**Tärkeitä Amprobe AM-500-EUR, AM-500-EUR KIT, AM-510-EUR, AM-510-EUR KIT ja HEX60-D -tuotteiden takaisinveltoa koskevia tietoja**

maaliskuu 2023

**Seuraavat AM-500-, AM-510- ja Hex60 vedetään takaisin ("Vialliset tuotteet"):**

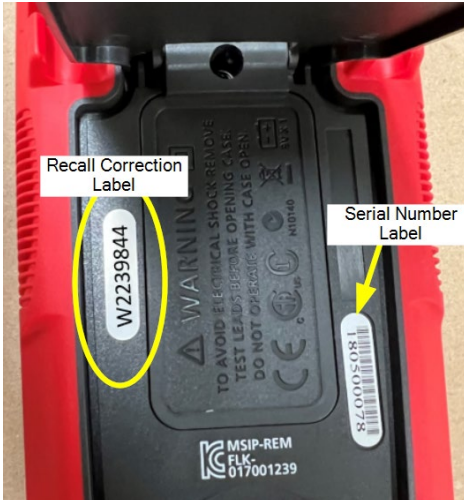
On havaittu, että nimellisarvoltaan väärä sulake CAT III 600V -tuotteille on asennettu takaisinvedettävillä tuotteilla. Asennetun sulakkeen katkaisukyky ei ole riittävä mahdolliselle vikavirrälle ennakoitavissa väärinkäyttöolosuhteissa (poikkeava sähköasennus yli 250 voltilla A- ja COM-päätteiden välillä), ja joka voi johtaa sulakkeen purkautumiseen tai rikkoutumiseen ja tämän seurauksena räjähdysmahdollisuuteen. Valokaariräjähdys tuotteen kotelon sisällä voi purkautua ja johtaa vakaviin ruumiinvammaan tai jopa kuolemaan. On kuitenkin huomioitava, ettei Fluke ole tällä hetkellä tietoinen mistään tämän tuotteen havaitusta puutteesta raportoiduista onnettomuuksista.

Yksiköt, asiaankuuluvalla sarjanumeroalueella, joiden sulake on vaihdettu, voi tunnistaa erillisestä tarrasta yksikön takana, jossa on merkintä ”W2239844”.

**LOPETA sisäänvedettävän AM-500/510/Hex60:n käyttö.** Rekisteröi tuote alla olevalla linkillä järjestääksesi ilmaisen korjauksen.
